# Rapport d'analyse environnementale

**Aménagement de la piste cyclable  
dans la MRC de La Nouvelle-Beauce  
Route verte - Véloroute de la Chaudière**

**Dossier 3211-02-185**

**Novembre 2001**

**FIGURE 2 : ILLUSTRATION DES VARIANTES - SECTEUR DE SAINTE-MARIE**

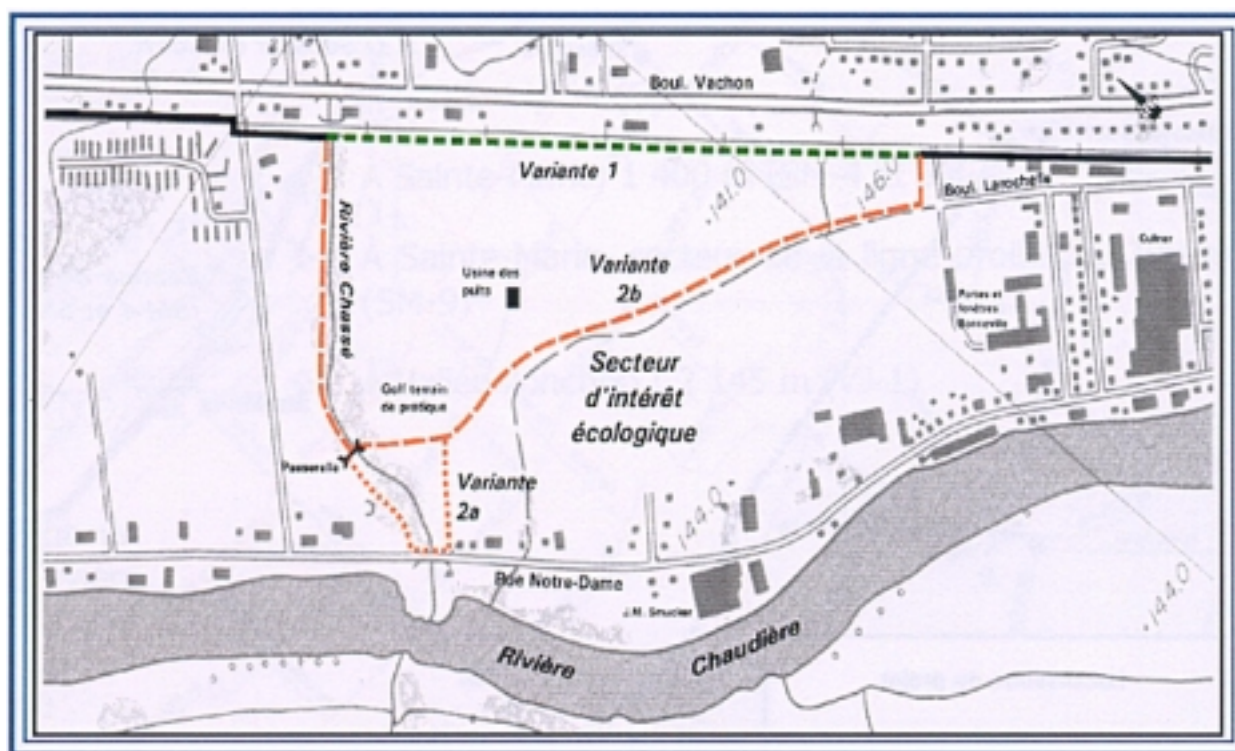
La variante 2 a été rejetée sur la base des contraintes suivantes :

- atteinte à l'intégrité d'un secteur reconnu pour son intérêt écologique situé dans la zone inondable de la rivière Chaudière ;
- interventions nécessaires en rive pour la traversée de la rivière Chassé ;
- coûts de construction et d'entretien 50 % plus élevés que ceux de la variante 1.

L'initiateur a donc retenu la variante 1, dont le tracé est d'une longueur de 1 400 m en zone inondable. Nous sommes également d'avis que la variante 1 apparaît plus favorable à la protection de l'environnement et constitue le tracé de moindre impact. L'intervention en zone inondable étant circonscrite à sa limite supérieure longeant la voie ferrée, les impacts sont moindres que ceux de la variante 2 localisée en plein centre de la zone inondée au printemps et reconnue comme un secteur d'intérêt écologique.

**FIGURE 3 : ILLUSTRATION DES VARIANTES - SECTEUR DE LA LIGNE DROITE À SAINTE-MARIE**

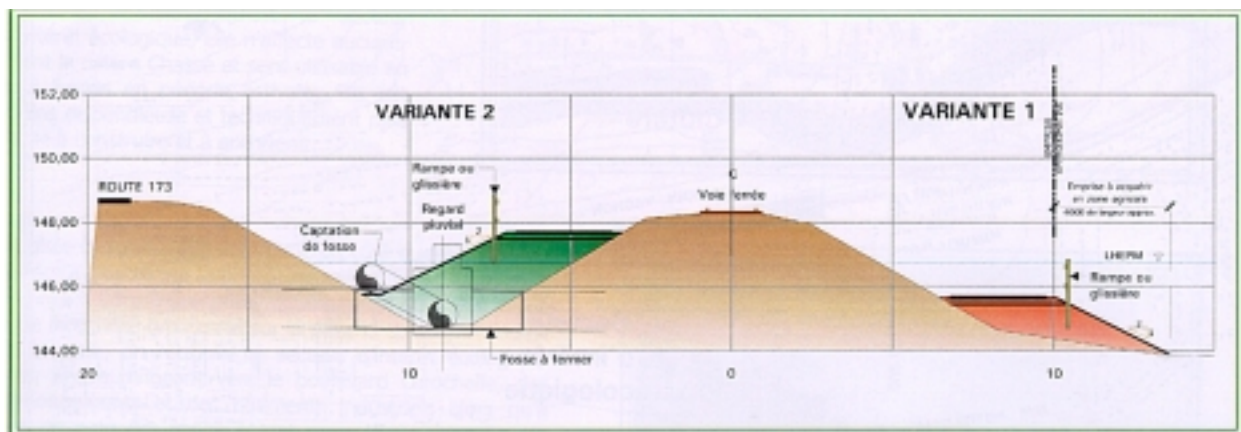
Deux solutions pour le tracé de la piste cyclable ont été examinées pour le secteur de la ligne droite à Sainte-Marie : l'une localise le tracé entre la route 173 et la voie ferrée (variante 2) et l'autre situe le tracé du côté de la rivière Chaudière de l'autre côté de la voie ferrée et nécessiterait deux traversées de celle-ci. La figure 3 illustre ces deux variantes.

La variante 2 a été retenue par l'initiateur en raison des impacts moindres sur la plaine inondable de la rivière Chaudière et de l'aspect plus sécuritaire pour les cyclistes compte tenu de l'absence de traversée de la voie ferrée. Nous sommes également d'avis que la variante 2, bien qu'elle soit située en zone inondable, présente moins d'impacts sur le plan environnemental. En effet, dans ce secteur de la rivière Chaudière, les hautes eaux printanières s'infiltrent dans les ponceaux sous la voie ferrée et viennent s'appuyer sur le talus de la route 173. Le secteur inondé entre la voie ferrée et la route 173 présente une valeur moins importante comme habitat du poisson. En effet, le potentiel de passage du poisson dans cette zone enclavée est significativement limité du fait de l'ouverture réduite au diamètre étroit des ponceaux de drainage sous la voie ferrée. La variante 2 comporte également l'avantage de ne pas empiéter dans la zone agricole protégée.

**FIGURE 4 : ILLUSTRATION DES VARIANTES - SECTEUR DE VALLÉE-JONCTION**

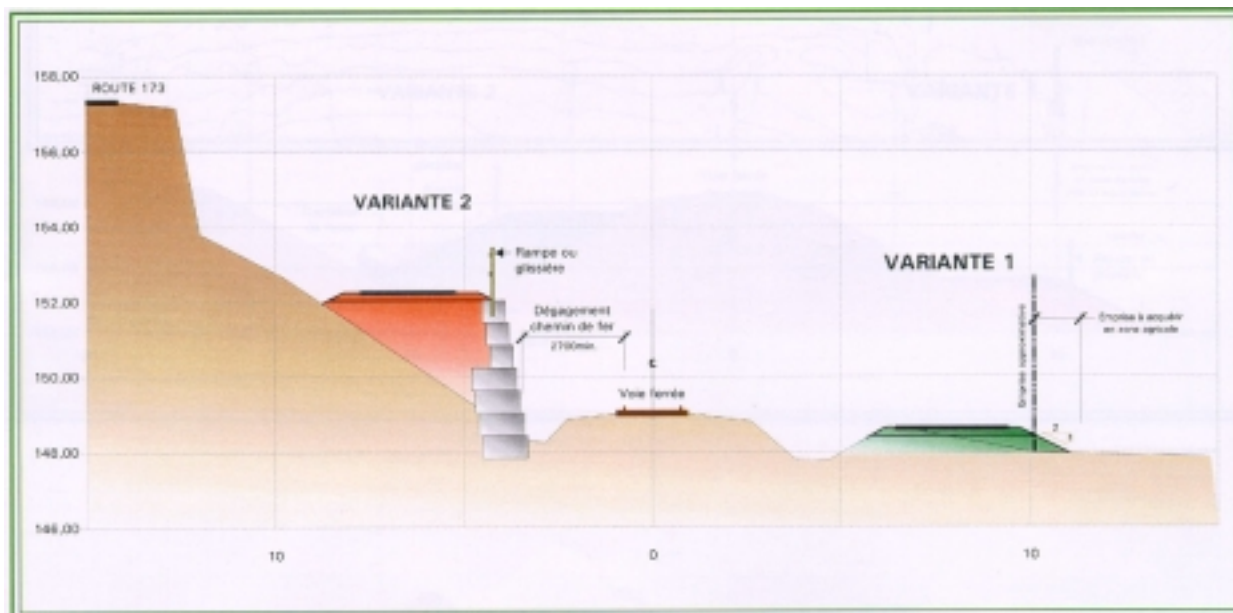
Le choix du critère économique retenu par l'initiateur comme élément distinctif permettant de sélectionner la variante optimale pour ce secteur nous apparaît recevable. En effet, d'une part dans le contexte de la réalisation d'une infrastructure d'utilité publique, telle une piste cyclable, financée par le gouvernement et les partenaires régionaux, nous estimons qu'il est approprié que l'initiateur privilégie sa réalisation à des coûts qui ne compromettent pas l'acceptabilité sociale du projet.

D'autre part, l'analyse détaillée des impacts environnementaux associés à la variante retenue (section 9 du présent rapport) conclut à son acceptabilité environnementale, compte tenu des mesures d'atténuation et de compensation proposées par l'initiateur. Nous estimons également que la réalisation de la variante 1 qui requiert moins d'activités de remblayage, donc une circulation de camions pour le transport des matériaux moindres est préférable à la variante 2 sur cet aspect.
